# 小型トラックの燃料タンクのリコールについて

平成 27年1月29日

## リコール届出番号3508

燃料タンク透視図

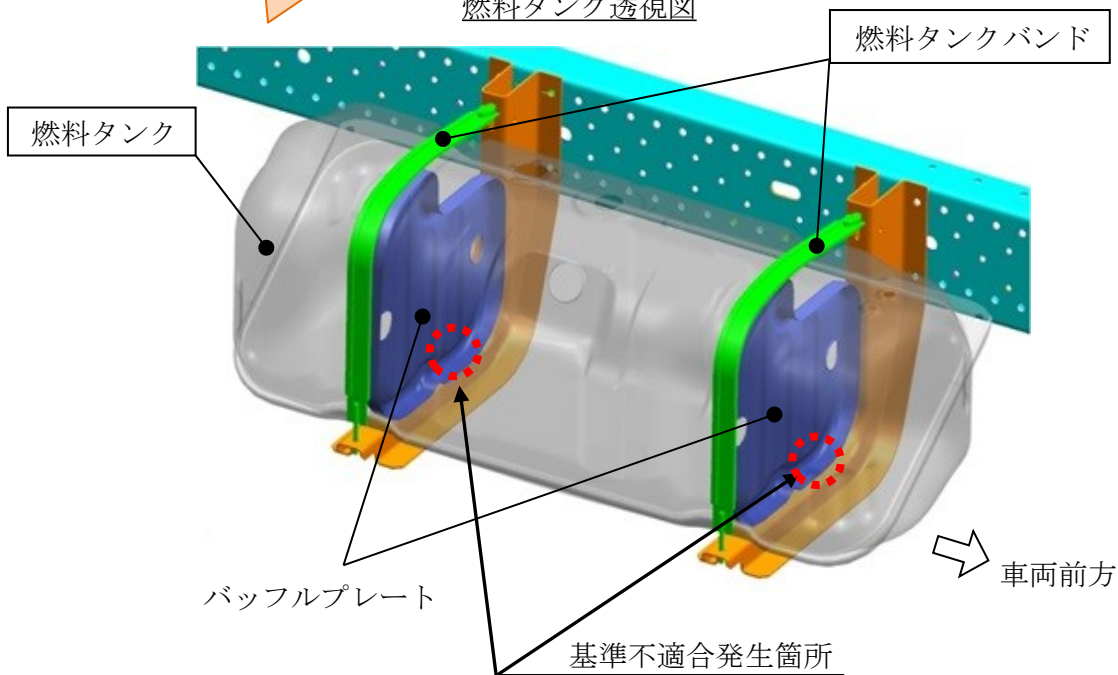
小型トラックにおいて、燃料タンク内部のバッフルプレート（燃料液面の揺動を抑止する仕切板）を燃料タンクに溶接する強度が不足しているため、燃料の揺動によりバッフルプレートが変動して、スポット溶接部に亀裂が生じるものがある。そのため、そのまま使用を続けると、亀裂が燃料タンクまで進行し、最悪の場合、燃料が漏れるおそれがある。

全車両、燃料タンクを対策品に交換する。また、ワッシャを追加し、燃料タンクバンド、ナットを新品に交換する。

識別：燃料タンク後部に黄色ペイントを塗布する。
